Op 8 oktober 2010 heb ik uw verzoek ontvangen om advies op grond van artikel 3.1.1 van het Besluit ruimtelijke ordening over het voorontwerpbestemmingsplan "goutum".

Datum 25 oktober 2010 Behandeld door R. de Groot
Onze referentie BRWU10/295 Doorkiesnummer 088-2299602
Uw referentie E-mail r.degroot@brandweefryslan.nl
Uw brief van 11 oktober 2010 Bijlagen -
Onderwerp Aanvullend advies voorontwerp bestemmingsplan Goutum

Ons kenmerk : 00920584
 Afdeling : Ruimte
 Behandeld door : G. van der Wielen-Berg / (058) 292 57 78 of g.vanderwielen@fryslan.nl
 Uw kenmerk :
 Bijlage(n) :
 Onderwerp : voorontwerp bp. Goutum

Onderwerp:
Wateradvies bestemmingsplan Goutum

Goutum

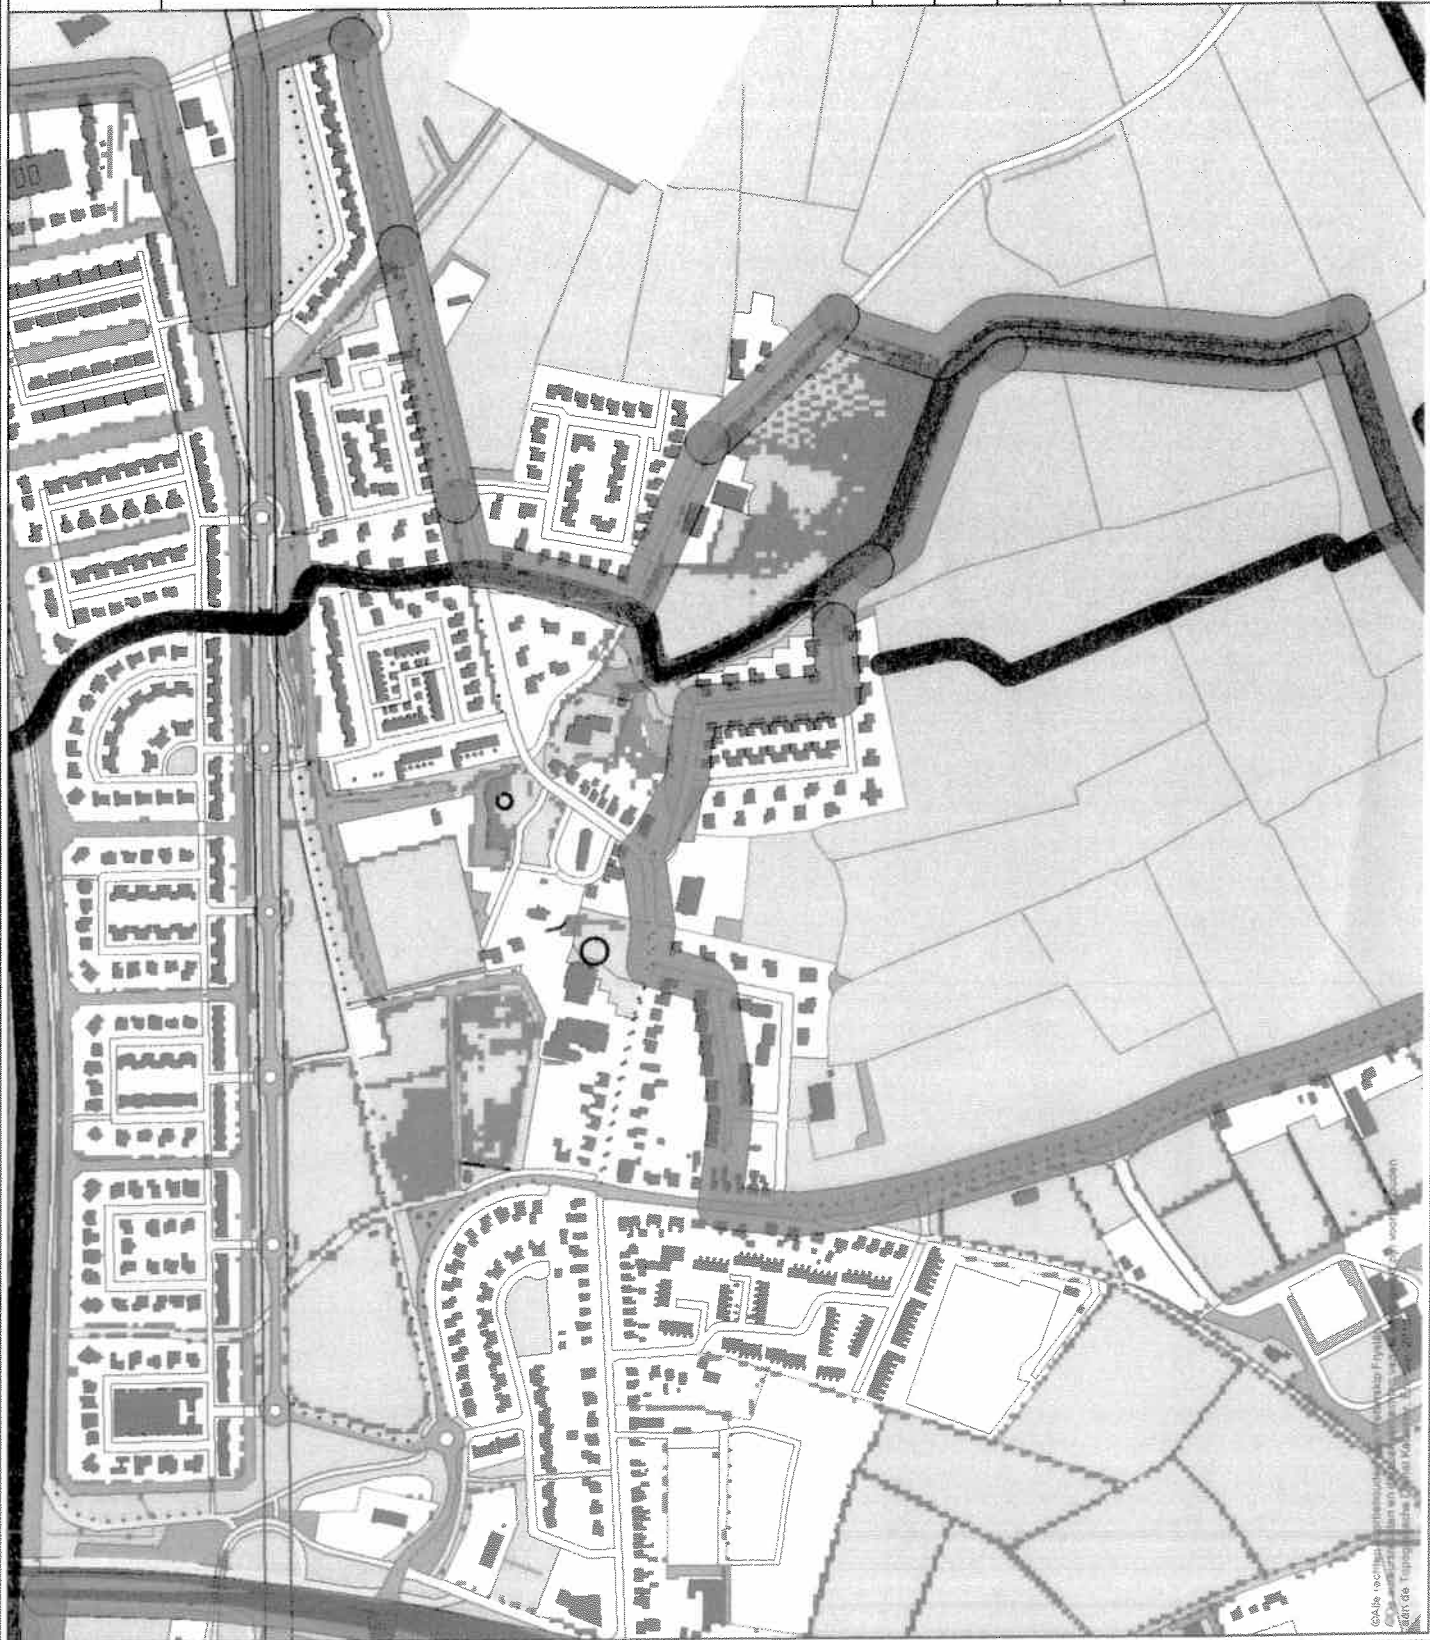
In het plangebied ligt de Wirdumerfeart, een hoofdwatgang van Wetterskip Fryslân. De hoofdwatgangen hebben een belangrijke aan-, af- en doorvoer functie. Voor het onderhoud van deze watergangen is een obstakelvrije zone van 5 meter vanaf de oever noodzakelijk. In dit gebied mag niet worden gebouwd.

De hoofdwatgangen staan aangegeven op de kaart welke als bijlage bij dit wateradvies wordt meegestuurd.

In het plangebied liggen boezemkaden. De boezemkaden hebben met een bepaalde hoogte een kerende werking. Deze kerende werking moet te allen tijde gehandhaafd worden. Aan beide kanten van de boezemkade hanteert Wetterskip Fryslân een obstakelvrije zone van 5 meter gerekend vanaf de teen van de kade. Deze obstakelvrije zone is nodig voor beheer en onderhoud van de boezemkade. Voor werkzaamheden binnen de kernzone en de obstakelvrije zone van de boezemkade is een vergunning nodig. Meer informatie hierover vindt u onder *Waterwet* in deze brief.

De boezemkaden staan aangegeven op de kaart welke als bijlage bij dit wateradvies wordt meegestuurd.
